FE D'ERRATES DEL LLIBRE PRÀCTIQUES DE LABORATORI D'ELECTRÒNICA

Figura 9.3 Circuit de control automàtic de guany

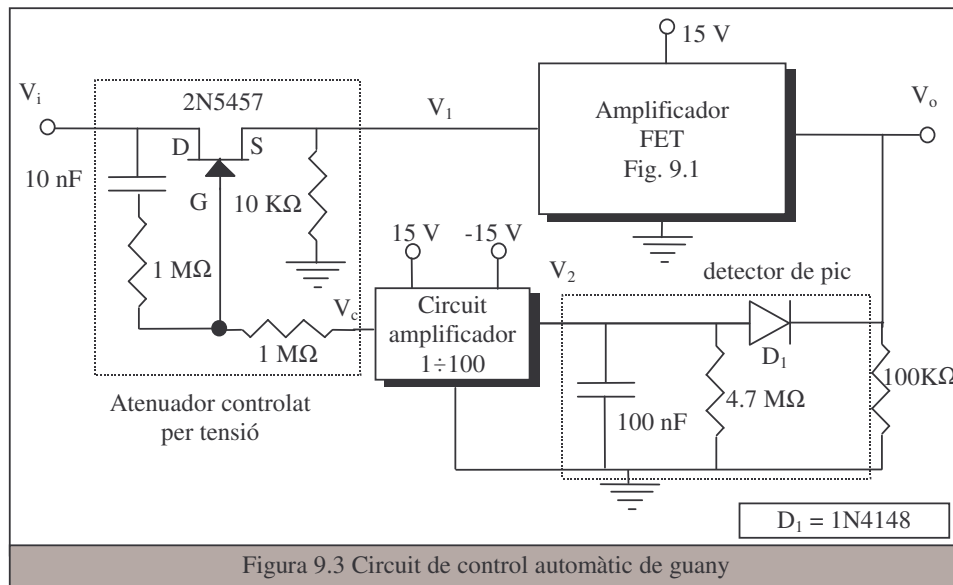
Pag. 96. La figura 9.3, el bloc Amplificador FET on diu "Fig. 3.1" ha de dir "Fig. 9.1".

S'ha d'afegir a V_0 la resistència de $100K$, tal i com es mostra a la figura.
